Nr: NZ/PZP/37/2019/

Dotyczy: Wyjaśnień udzielanych przez Zamawiającego dotyczących treści dokumentacji przetargowej na „Remont urządzeń ciepłno-mechanicznych maszynowni bloków energetycznych nr 2, 3, 4, 6, 7, 9 w Enea Połaniec S.A. w 2020 r.” (numer postępowania przetargowego NZ/PZP/37/2019).

Schemat instalacji w załączeniu

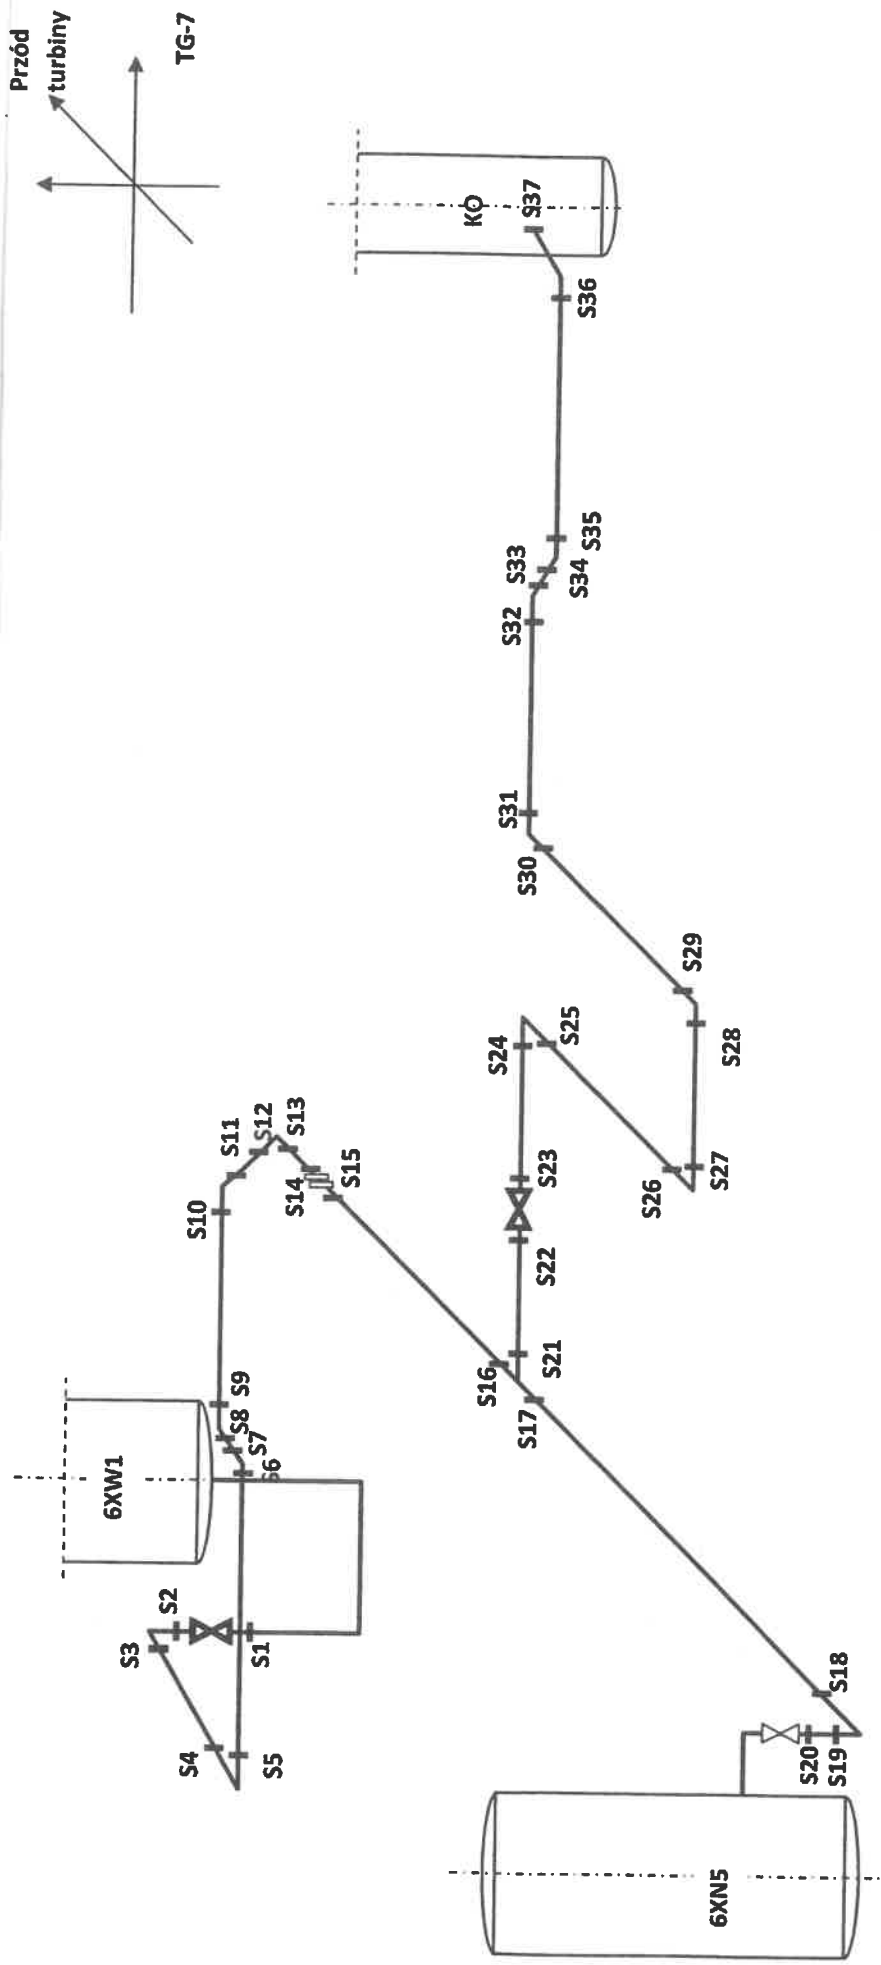
Pytanie dotyczy pkt. 14. Wymiana rurociągów - odsysanie skroplin w obrębie XW3-XW2-XW1-XN5 (TG-2-REMONT WYMIENNIKÓW REGENERACJI WYSOKOPRĘŻNEJ 3XW1-3 (PWS600/520-1, PWS650/550-2, PWS600/520), zakres prac dla TG2.

Proszę o podanie obmiaru dla wymienianych rurociągów (tj. średnica, grubość ścianki, gatunek materiału oraz ilość mb).

Po przeanalizowaniu załączonej dyspozycji rurociągów, prosimy o potwierdzenie, że kolana wchodzące w skład wymienianych nitek mają być kolanami giętymi.

Rura \varnothing 159 x 7,1 gat. P265GH – ok. 30 mb.

Kolano hamburskie gat. P265GH, \varnothing 159 x 7,1 – 16 szt.

Trójkąt równoprzelotowy \varnothing 159 x 7,1 gat. P265GH – 1 szt.

S1 do S37 – numeracja złączy spawanych.

Złącza spawane nr S14, S15, S20, S22, S23, S37 – złącza spawane pachwinowe
